<b>1 - RF CASAN N°:</b> 133/2023	<b>2 - Data da Fiscalização:</b> 20/06/2023	<b>3 - Concessionária Fiscalizada:</b> Rio + Saneamento – Bloco 4
<b>4 - Endereço da Fiscalização:</b> Estr. da Vendinha/Estr. Burlemax	<b>5 - Bairro(s):</b> Guaratiba	<b>6 - Município:</b> Rio de Janeiro
<b>7 - Objetivo da Fiscalização:</b> Descrever e detalhar as condições operacionais da Estação Elevatória de Água Tratada Vendinha, a cargo da Concessionária. A ação de fiscalização direta foi realizada por profissionais credenciados, visando determinar o grau de conformidade do sistema auditado.		
<b>8 – Represente(s) designado(s) pela Concessionária:</b> Wellyngton – Técnico da Rio Mais Saneamento Ivan Souza		
<b>9 – Descrição do(s) fato(s) relevante(s) encontrado(s) na fiscalização:</b> Conforme Relatório e documentação fotográfica em anexo.		
<b>10 - Norma(s) Aplicável(eis):</b> ABNT NBR 12214 12218		
<b>11 - Determinação(ões) e recomendação(ões) à Concessionária:</b> Conforme Relatório e documentação fotográfica em anexo.

## 15. DESCRIÇÃO DA ESTAÇÃO ELEVATÓRIA DE ESGOTO

**FOTO 3**

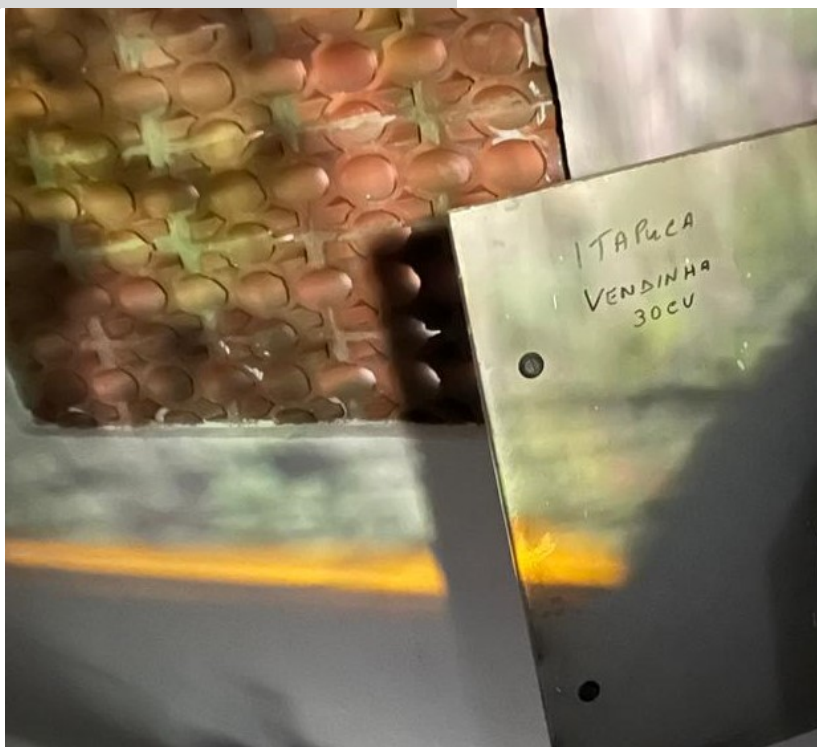
Não observada

Local  
Quadro de Comando, Telemetria
